PROJEKT BUDOWLANY

Obiekt: Iluminacja zamku biskupów warmińskich.
- **kategoria obiektu XXVI**

Faza: Projekt Budowlany **Zamienny**

Temat: Instalacja iluminacji zamku

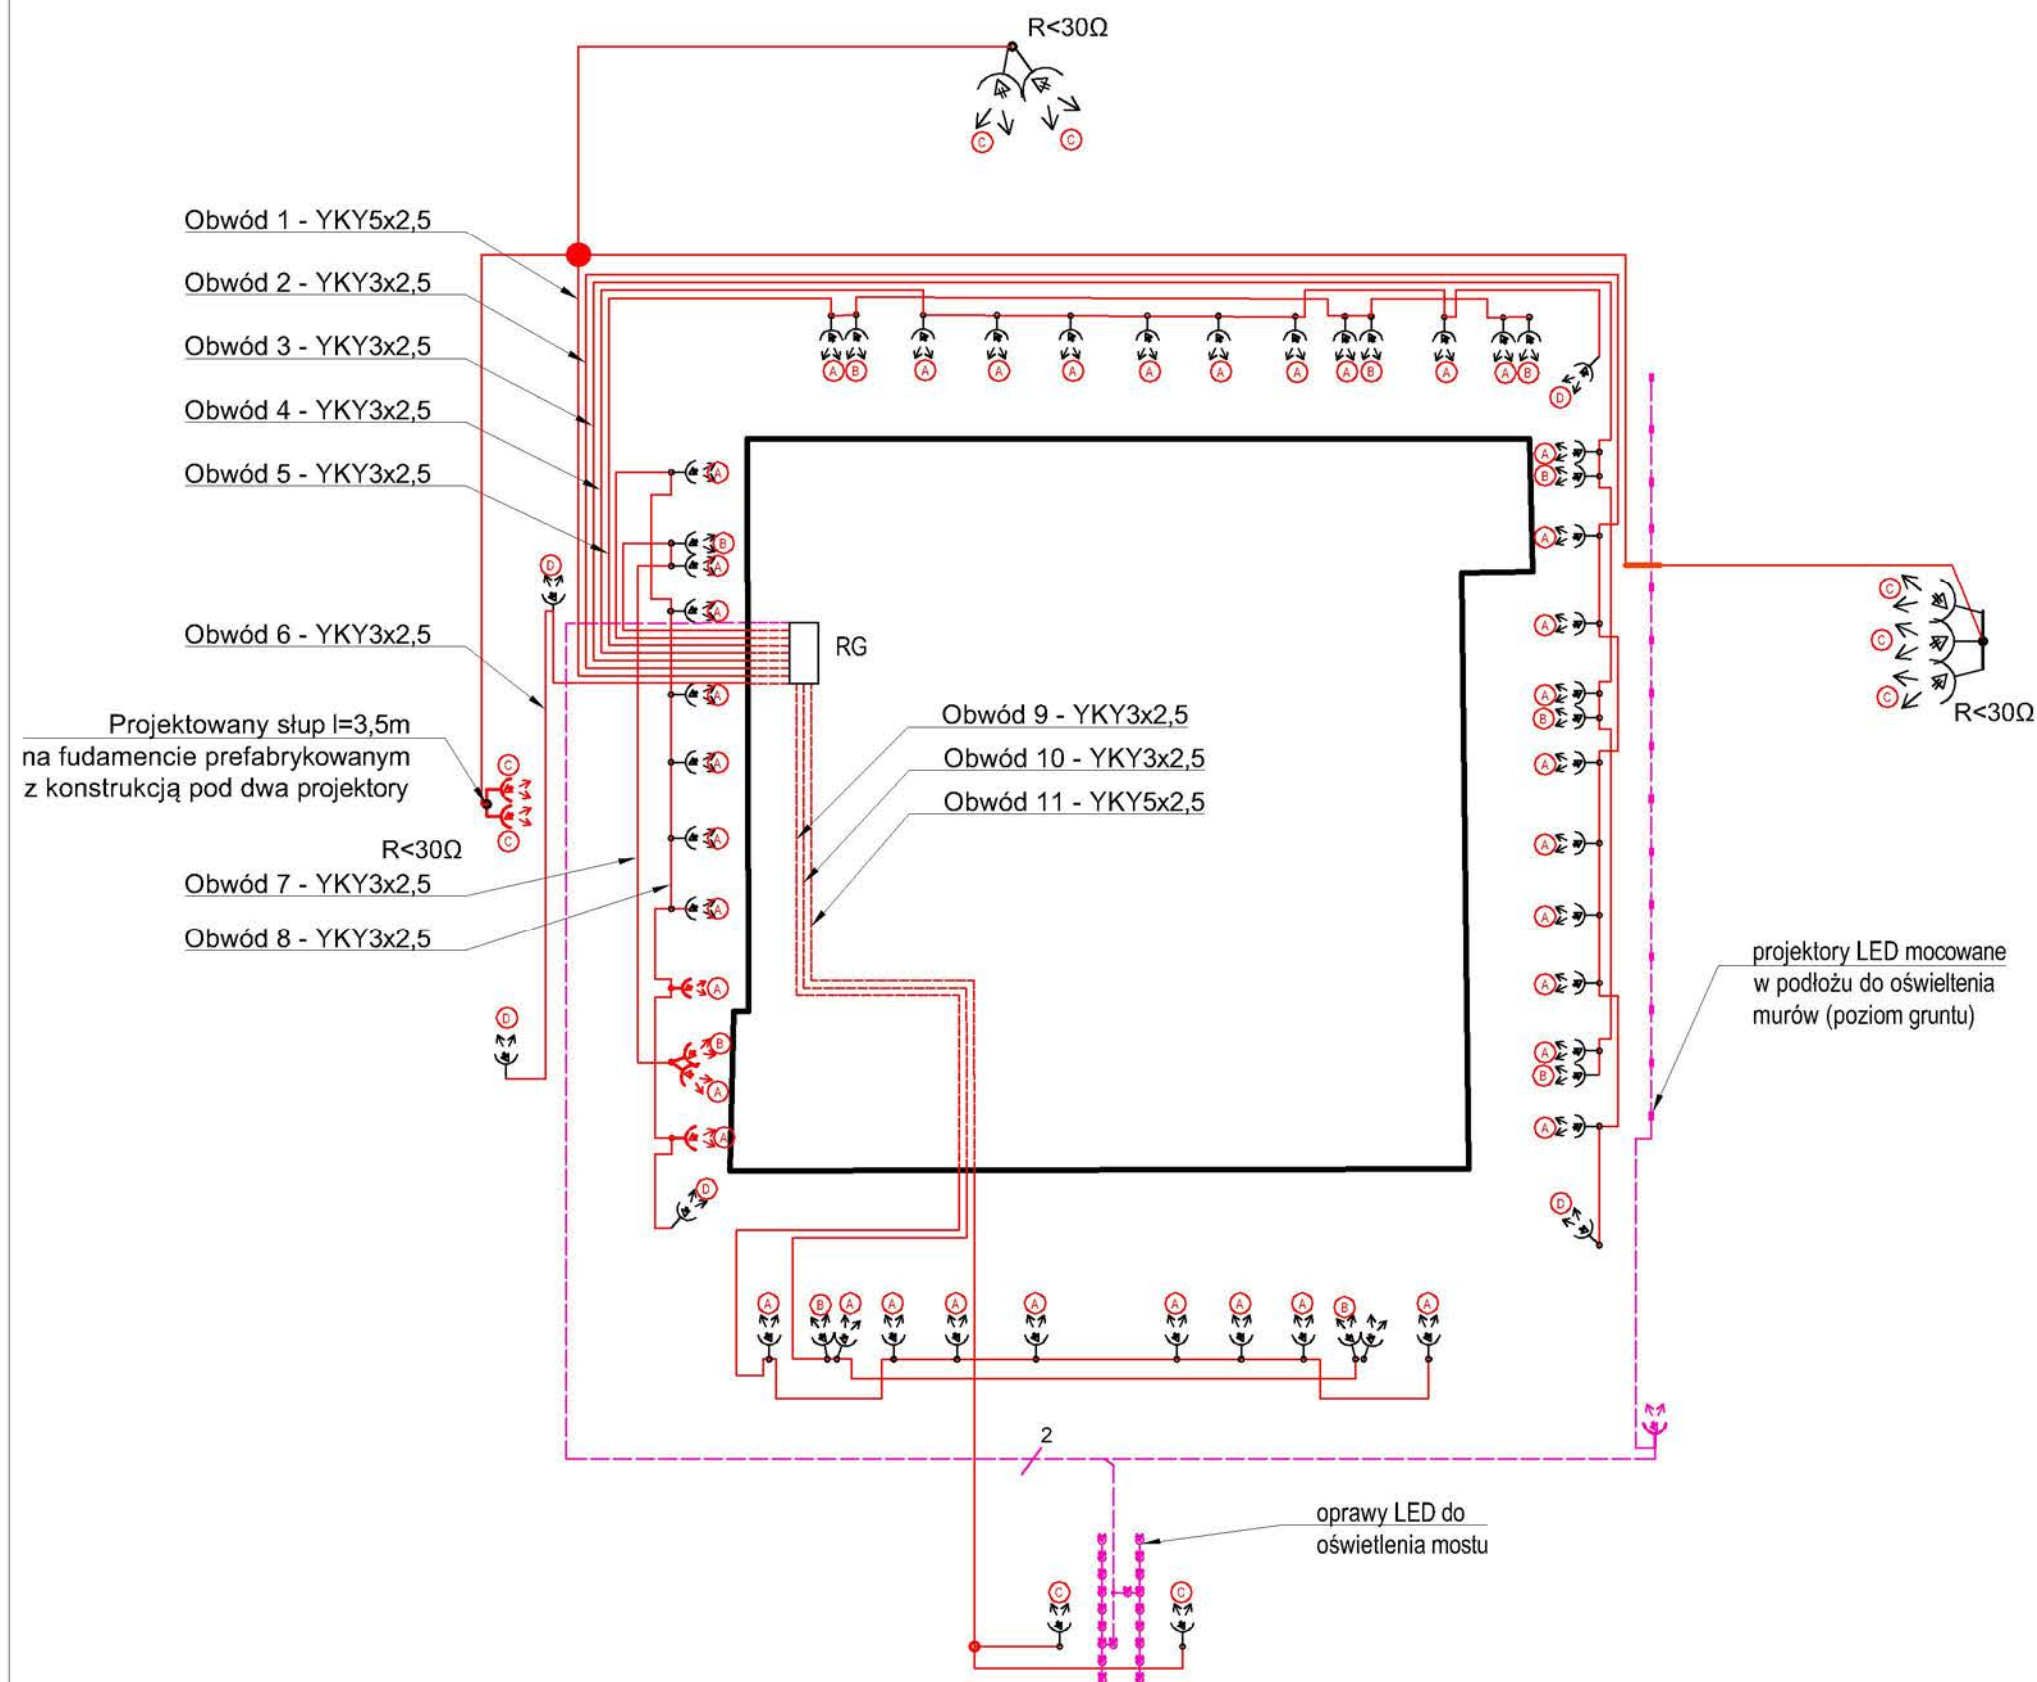
Należy zdemontować dwa stanowiska z projektorami pojedynczymi i jedno z projektorem podwójnym na międzymurzu od strony zachodniej i dwa projektory zainstalowane na murze od strony zachodniej (wskazane na planie i schemacie)

Zdemontować kable ułożony na murze obronnym od strony wschodnie zamku.

- Zdemontowane projektory zainstalować w nowych lokalizacjach niekolidujących z drogą pożarową w miejscach wskazanych na planie zagospodarowania.
- Wykonać podkop i przepust pod murem obronnym dla przeprowadzenia linii kablowej zdemontowanej z muru obronnego i wykonać połączenia poprzez wykonanie muf.
- Dwa zdemontowane projektory oświetlające dach od strony zachodniej zlokalizowane na murze obronnym zainstalować na 3,5m słupie aluminiowym stożkowym instalowanym na fundamencie prefabrykowanym i malowany na kolor wg **RAL 7016**.

Niniejsza dokumentacja koryguje projektowane przebiegi obwodów iluminacji i posadowienia projektorów do stanu wykonanego.
